**Věc: Metropolitní plán - připomínky**

Věc: **Návrh Územního plánu hl. m. Prahy (Metropolitního plánu)**  
**Připomínky Městské části Praha-Čakovice**

## Připomínky k návrhu Metropolitního plánu 2022

## CA/15 - Rozvoj (rozšíření) lokality 235 / Třeboradice

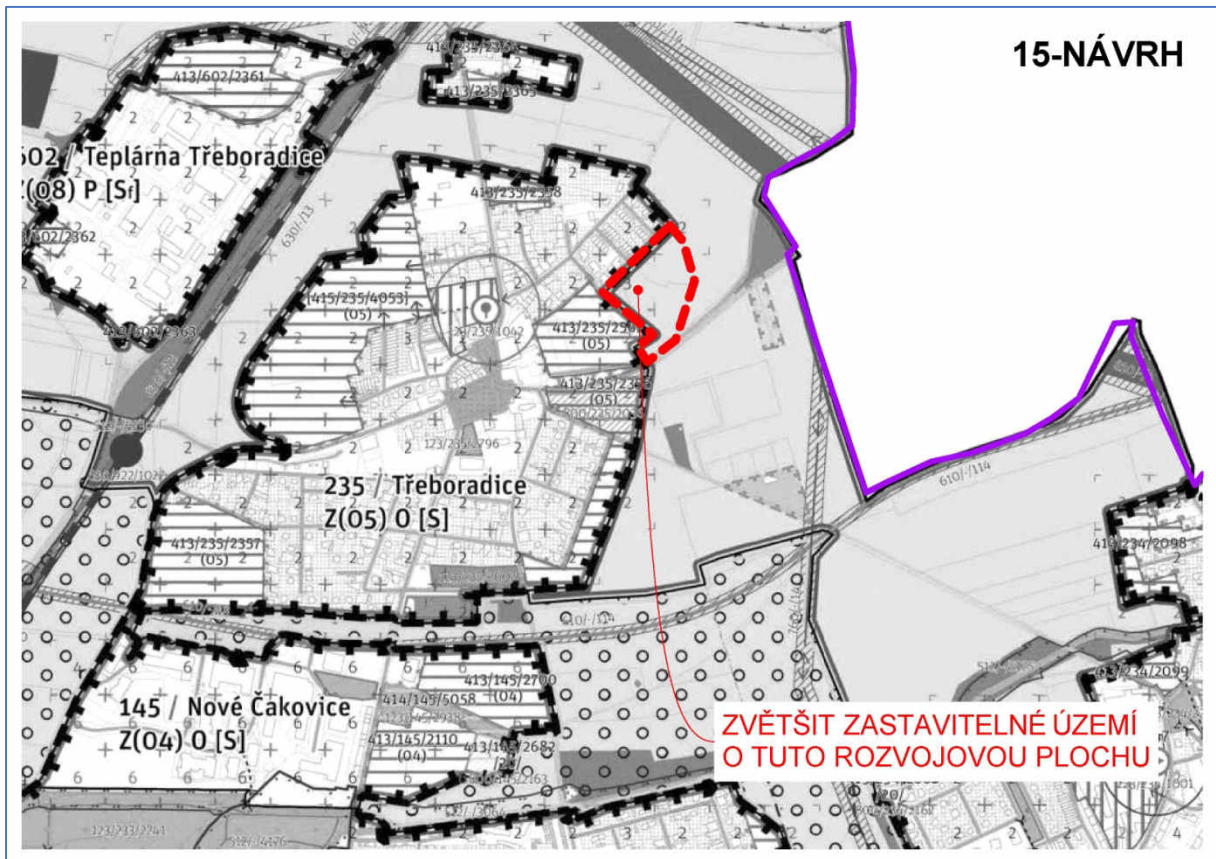
<b>Číslo připomínky</b>	CA/15
<b>Název připomínky</b>	Rozvoj (rozšíření) lokality 235 / Třeboradice
<b>Druh připomínky</b>	Zásadní připomínka
<b>Označení dotčené lokality</b>	235 / Třeboradice 922 / Ďáblice - Miškovice
<b>Podstata připomínky</b>	Požadavek na rozšíření zastavitelné plochy
<b>Text a zdůvodnění připomínky</b>	
<p><b>Městská část Praha-Čakovice požaduje, aby do návrhu Metropolitního plánu byla zařazena dodatečná zastavitelná plocha pro výstavbu rodinných domů a to rozšířením zastavitelné plochy 235 / Třeboradice směrem do území lokality 922 / Ďáblice - Miškovice.</b></p> <p>Městská část Praha-Čakovice chce nabídnout svým občanům možnost rozvoje rodinného bydlení a to výhradně formou rodinných domů, přednostně solitérního charakteru. Vzhledem k tomu, že v městské části Praha-Čakovice je v současné době k dispozici v tržním prostředí absolutní nedostatek ploch pro vznik nového rodinného bydlení, jakož i rodinných domů ke koupi, je zájmem městské části Praha-Čakovice rozšířit plochy pro rodinné bydlení. V k.ú. Třeboradice proto městská část Praha-Čakovice navrhuje rozšířit plochy pro rodinné bydlení v rozsahu, který byl dán v platném územním plánu z roku 1999 ve formě předpokládaného rozvoje (původní předpoklad po roce 2010 změna na zastavitelné území). V uvedených lokalitách by platilo výškové omezení na max. 3 patra. S vlastníkem pozemků má městská část Praha-Čakovice uzavřenu smlouvu o spolupráci na rozvoj této lokality.</p>

Zásadní připomínce bude vyhověno. V návrhu Metropolitního plánu bude upravena hranice zastavitelného území a rozvojové plochy s obytným využitím 413/235/2567 dle požadavku městské části, viz zakres G\_tema 6\_rozvoje\_MC. Jedná se o rozumný rozvoj, který naváže na existující strukturu sídla a vhodně ji ukončí. V platném územním plánu se nachází územní rezerva, je pořizovaná změna územního plánu, takže tento záměr je dlouhodobě sledovaný. Nová zastavitelná plocha nebude mít negativní vliv na krajinu. V území se sice nacházejí jiné obytné zastavitelné plochy, nicméně v Praze stále existuje potřeba vymezení dalších ploch pro bydlení, přičemž míst podobně vhodných je nedostatek. Veřejný zájem na výstavbu bydlení a vytvoření přirozené hranice otevřené krajiny v tomto konkrétním území převažuje nad ochranou zemědělského půdního fondu. Dojde i k úpravě vymezení hranic lokalit dle zakresu G\_tema 5\_lokality\_MC.

## CA/16 - Rozvoj (rozšíření) lokality 403 / Červený mlýn

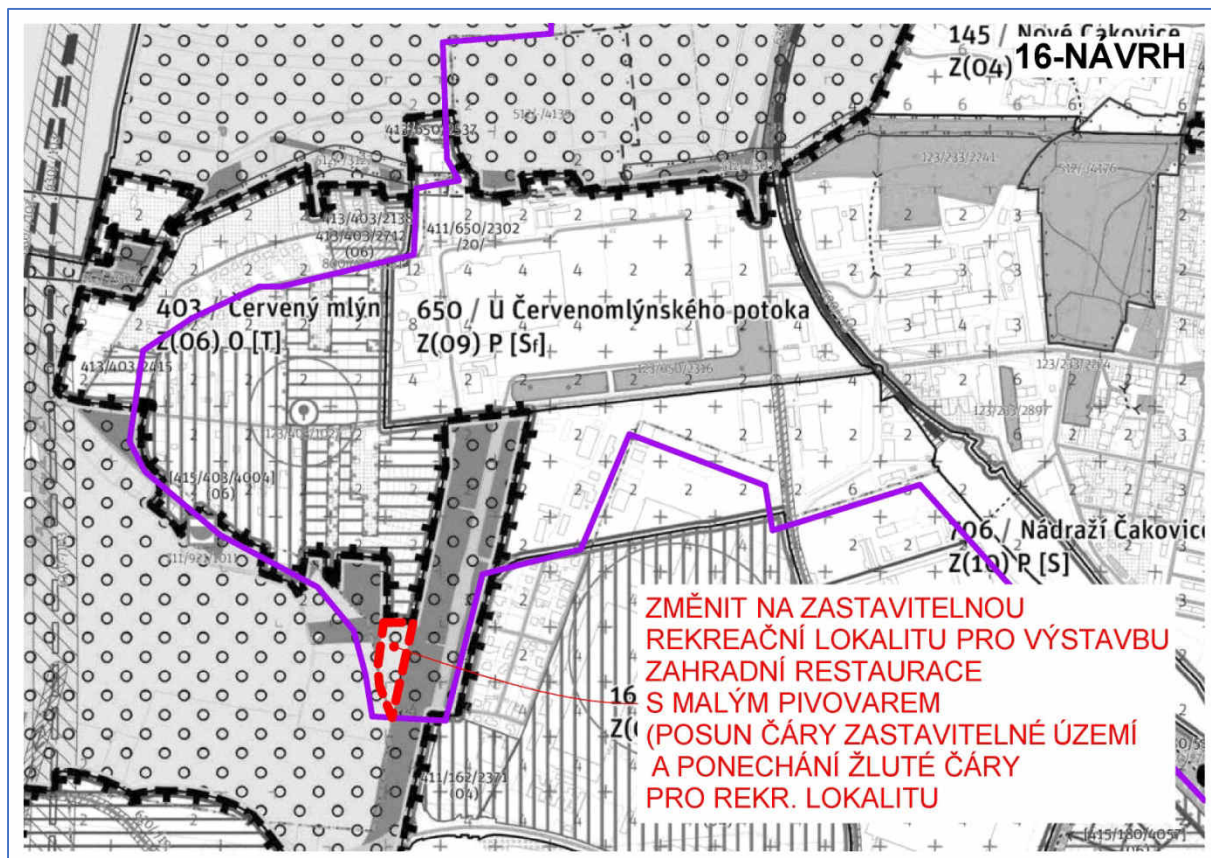
<b>Číslo připomínky</b>	CA/16
<b>Název připomínky</b>	Rozvoj (rozšíření) lokality 403 / Červený mlýn
<b>Druh připomínky</b>	Zásadní připomínka
<b>Označení dotčené lokality</b>	403 / Červený mlýn 921 / Ďáblice - Kbely
<b>Podstata připomínky</b>	Požadavek na rozšíření zastavitelné plochy
<b>Text a zdůvodnění připomínky</b>	
<p><b>Městská část Praha-Čakovice požaduje, aby do návrhu Metropolitního plánu byla zařazena dodatečná zastavitelná plocha pro výstavbu zahradní restaurace s minipivovarem a to rozšířením zastavitelné plochy 403 / Červený mlýn směrem do území lokality 921 / Ďáblice - Kbely.</b></p> <p>Městská část Praha-Čakovice chce nabídnout svým občanům dodatečné služby v komerční oblasti. S vlastníkem pozemků má městská část Praha-Čakovice uzavřenu smlouvu o spolupráci na přípravě této lokality a od investora má příslib vzniku zahradní restaurace s minipivovarem. Proto městská část Praha-Čakovice navrhuje rozšířit zastavitelné území, které by umožnilo vznik obdobné aktivity v dotčené lokalitě.</p>

Návrh Metropolitního plánu bude upraven, dojde k úpravě hranice zastavitelného území a hranice rozvojové plochy s obytným využitím, vše dle zákresu G\_tema 6\_rozvoje\_MC. Toto rozšíření zastavitelného území umožní opravit hranici otevřené krajiny a pomůže vytvořit rozumnou hranu sídla. Do tvaru plochy se promítne aktualizace zastavěného území, součástí zastavitelných ploch budou i zbytkové plochy v okolí komunikace, což umožní jejich účelné využití. Dojde též k úpravě vymezení hranic lokalit dle zákresu G\_tema 5\_lokality\_MC.

### Připomínka 29007217 – CA/7 Prodloužení trasy metra linky C do Čakovic

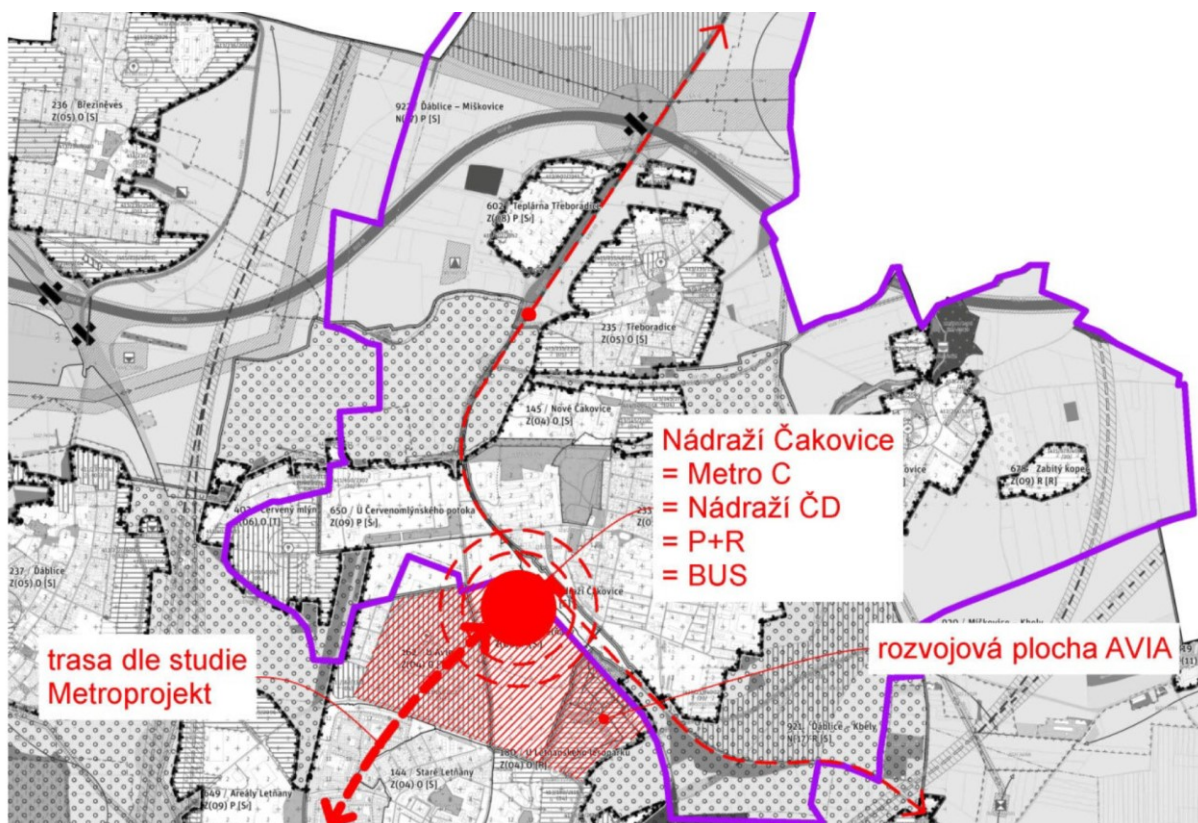
Připomínce nebylo vyhověno. Městská část s odůvodněním nesouhlasí a na zapracování trvá. Připravované změny územního plánu počítají se zásadním rozvojem a navýšení počtu obyvatel v této oblasti, která má předpoklad stát se regionálním centrem. Důkazem jsou kontribuční smlouvy o spolupráci, které daný rozvoj potvrzují a kde jsou zapracované požadavky na rozšíření linky metra až k nádraží Čakovice. Signatáři těchto smluv budou spolu s investorem Městská část Praha-Čakovice, Městská část Praha 18 – Letňany a Hl. m. Praha. Po realizaci se nebude jednat o periferní polohu, ale regionální centrum a vybudování této linky metra nebude v žádném případě generovat žádnou dopravní zátěž, ale naopak vzniklé zátěži uleví. Vedlejším efektem bude zpřístupnění metra pěší docházkou nejen pro Čakovice a plánovanou čtvrtí Avia City, ale i pro velké množství stávajících obyvatel z letňanského sídliště. Tuto připomínku považuje městská část za zásadní.

### Připomínka 2907232 – Rezerva pro VRT – Miškovice – Kbely

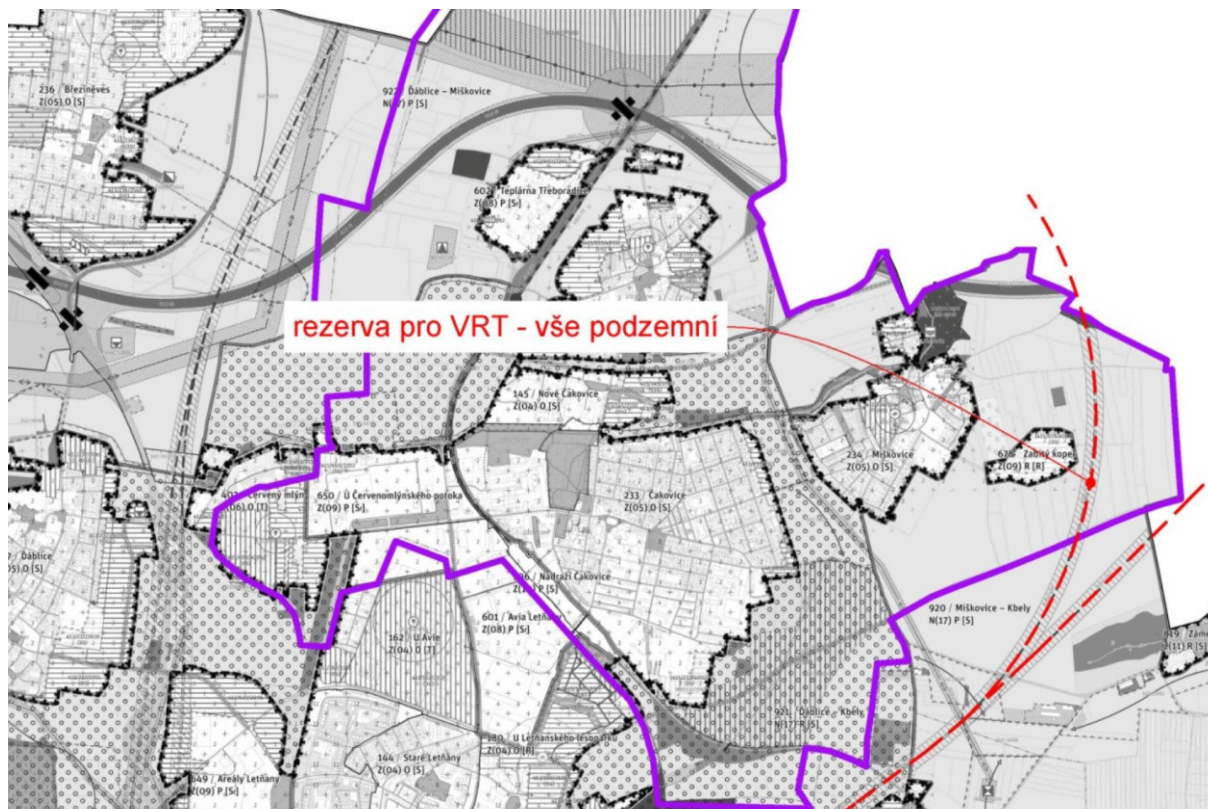
Připomínce nebylo vyhověno. Městská část s odůvodněním nesouhlasí a na zapracování trvá. Postoj MČ je dlouhodobě pozitivní k liniovým dopravním stavbám. Pro ochranu svých občanů před hlukem (zejména pak kumulovaným hlukem) požadujeme prodloužit podzemní trasu rezervy pro VRT až na hranici území MČ Praha-Čakovice. Vzhledem k již známým výškovým variantám stavby č. 520 SOKP je zřejmé, že VRT musí SOKP křížit v nižší výškové úrovni a podzemní vedení je tedy i z tohoto důvodu žádoucí.

#### Připomínka 2907275 – Rezerva pro vrt – Dáblice – Červený mlýn

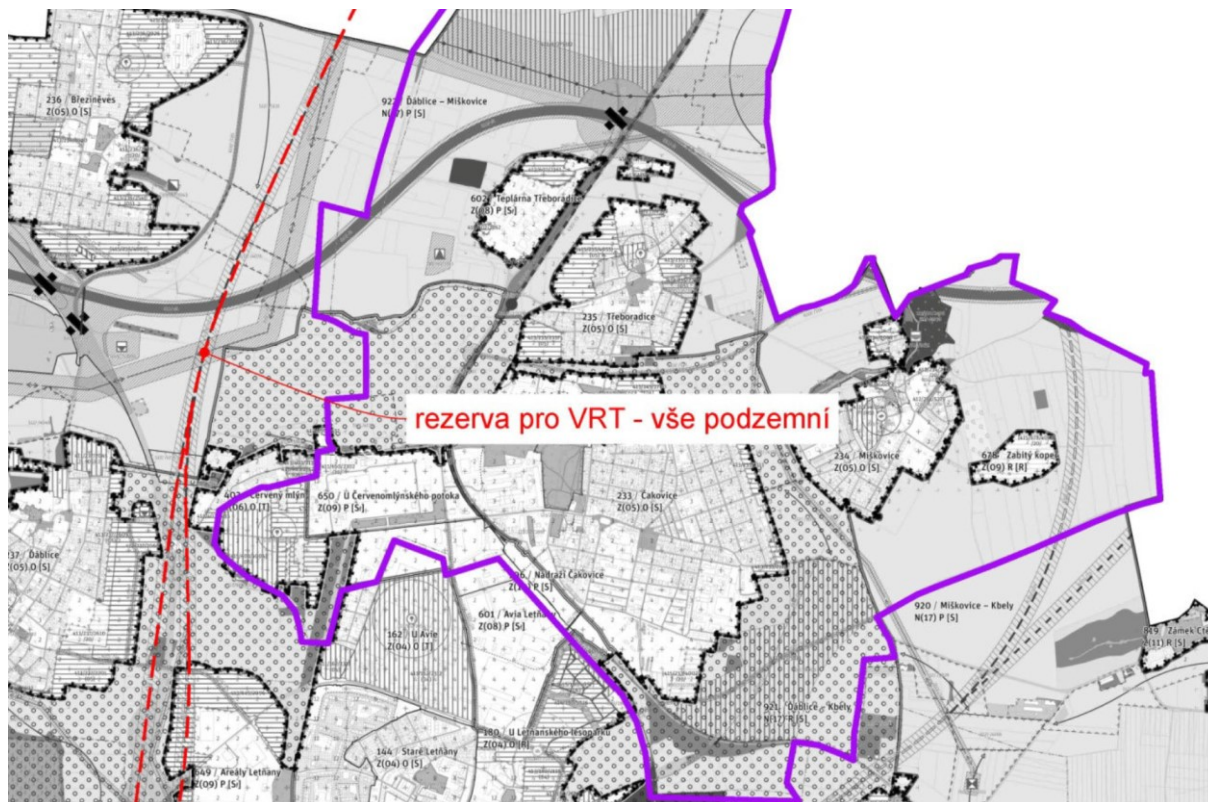
Připomínce nebylo vyhověno. Městská část s odůvodněním nesouhlasí a na zapracování trvá. Vedení VRT nad zemí v této lokalitě je díky výškové kolizi se stavbou č. 520 SOKP zcela ohrožující zájmy obyvatel v této lokalitě. VRT by v této lokalitě měla být vedena v podzemí, a to zejména z důvodu kumulovaného hluku generovaného dalšími přilehlými liniovými stavbami.

#### Připomínka 2907276 – Změna vedení VVN z nadzemního na podzemní

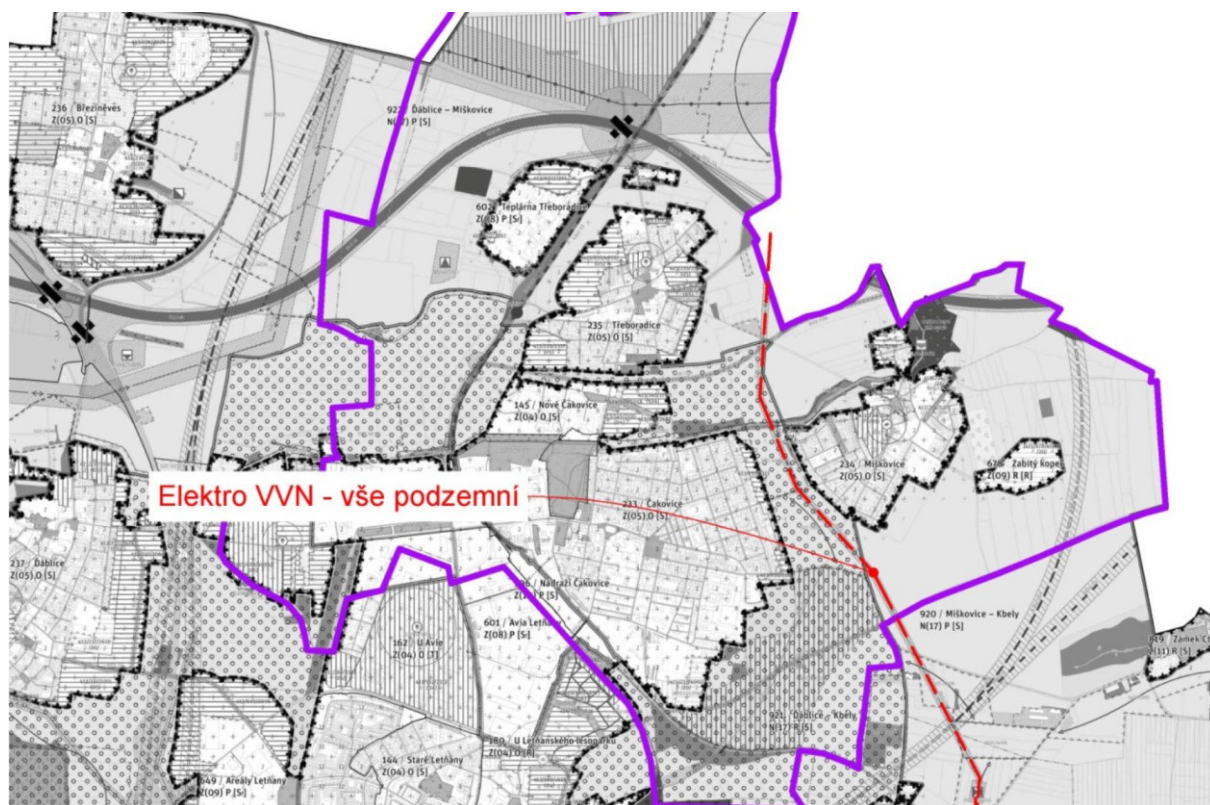
Připomínce nebylo vyhověno. Městská část s odůvodněním nesouhlasí a na zapracování trvá. Naše městská část není ani periferie ani volná krajina. Jedná se o plnohodnotnou součást Hlavního města Prahy. Umístěním nadzemního vedení by došlo k zásadnímu znehodnocení krajinného rázu a degradace vzácných rekreačních zelených ploch na energetické koridory. Takové estetické znečištění našeho životního prostředí nelze zdůvodnit pouhým navýšením nákladů vlastníka distribuční sítě. Umístění pod zem, nejen že není k životnímu prostředí nešetrné, ale je tomu právě naopak.

#### Připomínka 2907278 – Odstranění plochy pro recyklaci odpadu

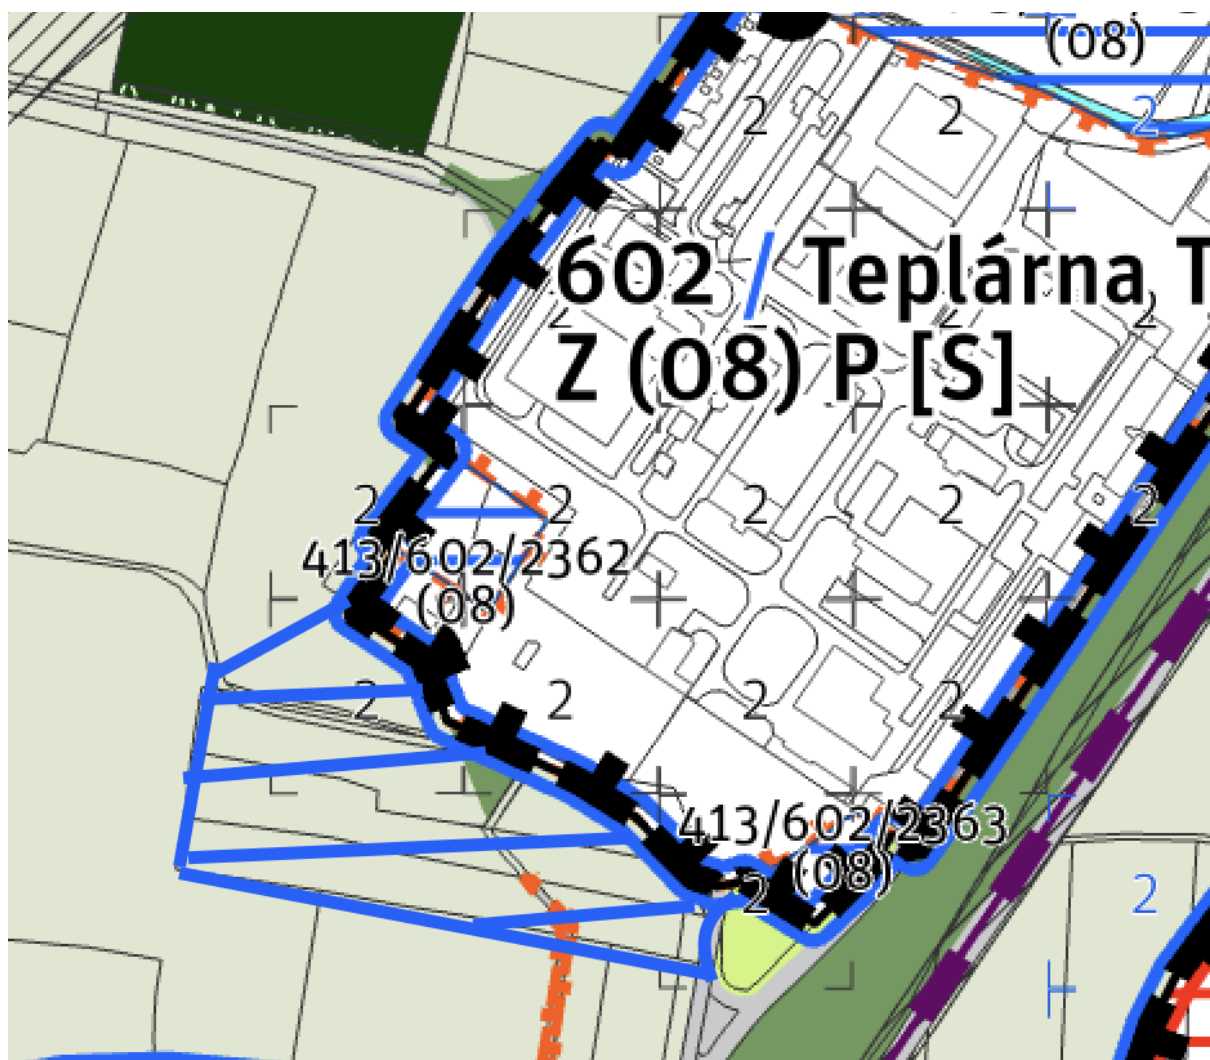
Za zapracování připomínky městská část děkuje. Městská část je správcem většiny pozemků a ráda by vytvořila v návaznosti prostory k ekonomické aktivitě, tak aby nedošlo k znehodnocení pozemků ve vlastnictví Hl. m. Prahy. Z těchto důvodů městská část žádá v lokalitě 602 Teplárna Třeboradice o vznik rozvojové plochy na jižní čisti teplárny, která bude sloužit jako rezerva k podnikání a k ekonomické aktivitě ve městě.
